**Avis délibéré en date du 6 juin 2019
de la Mission régionale d'autorité environnementale d'Île-de-France
sur le projet de parc photovoltaïque situé à Grandpuits-Bailly-Carrois
et Aubepierre-Ozouer-le-Repos (Seine-et-Marne)**

Synthèse de l'avis

Illustration 3: Situation du projet au regard de la carte de destination du SDRIF (source : SDRIF ; annotations : DRIEE)

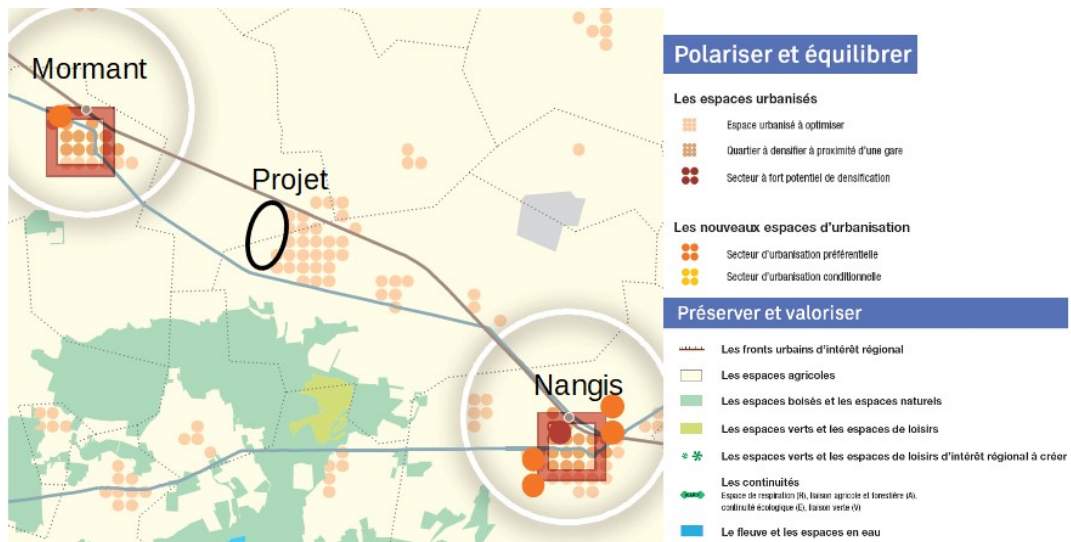
S'agissant de l'usage des sols, l'étude d'impact ne précise pas la situation du projet au regard de la carte de destination du schéma directeur de la région d'Île-de-France (SDRIF). La MRAe informe que le site est considéré comme un espace agricole, en bordure d'un espace urbanisé à optimiser correspondant à la raffinerie (cf. Illustration 3).
